Rapport de contrôle d'installations électriques à basse et à très basse tension

RÉF. 54/2026/82388/D03:1

DATE DU CONTRÔLE	**03/09/2026 (12:30 - 13:00)**	AGENT VISITEUR	**Patrick Braham**
ADRESSE DU CONTRÔLE	**Rue Mitoyenne 132/B3 (étage 3) - 4710 Lontzen**	TYPE DE CONTRÔLE	**Visite de contrôle vente ancienne installation (8.4.2.)**

Croquis de position élémentaire et descriptif sommaire des tableaux

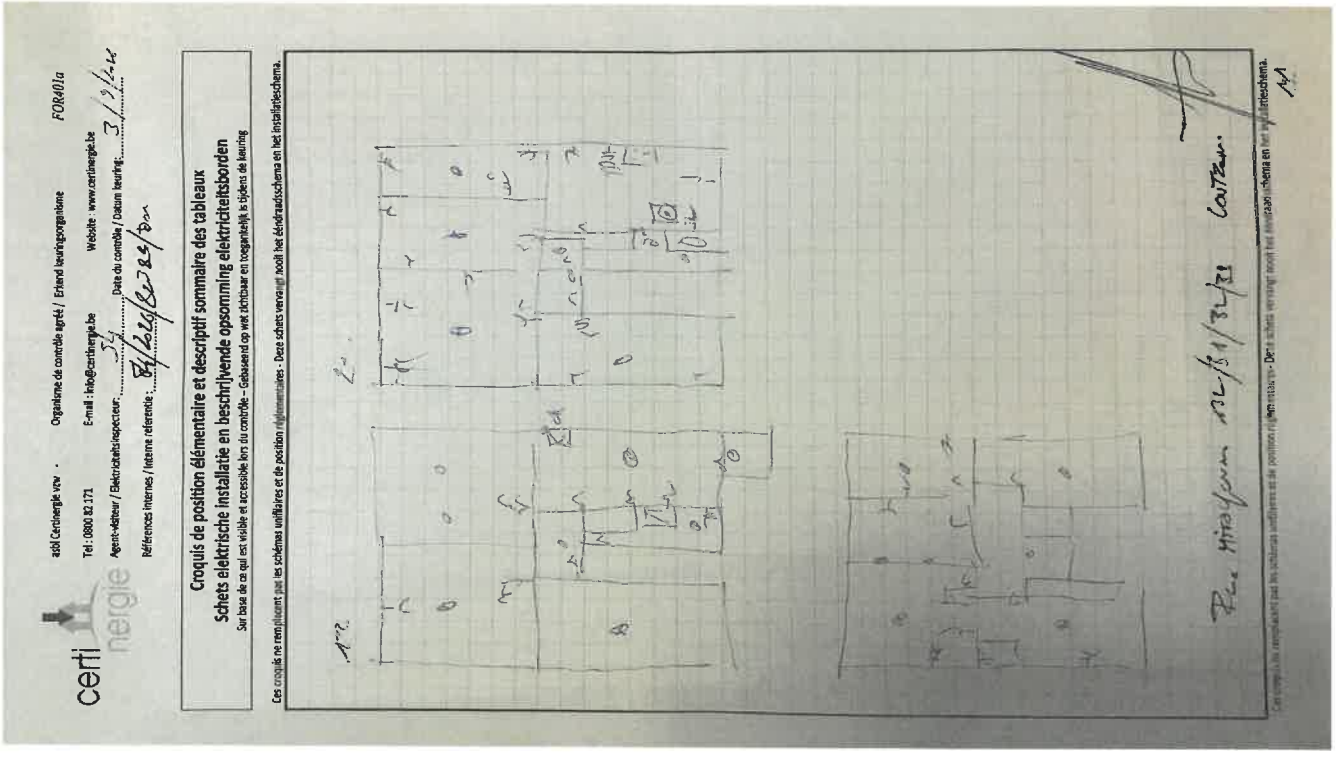
Conformité schéma(s) unifilaire(s) et plan(s) de position Pas OK | **Nombre de tableaux** 2 | **Nombre de circuits** 3+2

- Les schémas unifilaires et/ou plans de position ne sont pas présents. - 3.1.2.;6.4.6.;6.5.7.;9.1.2.
- Il n'y a pas/plus de porte au tableau. - 5.3.5.1.
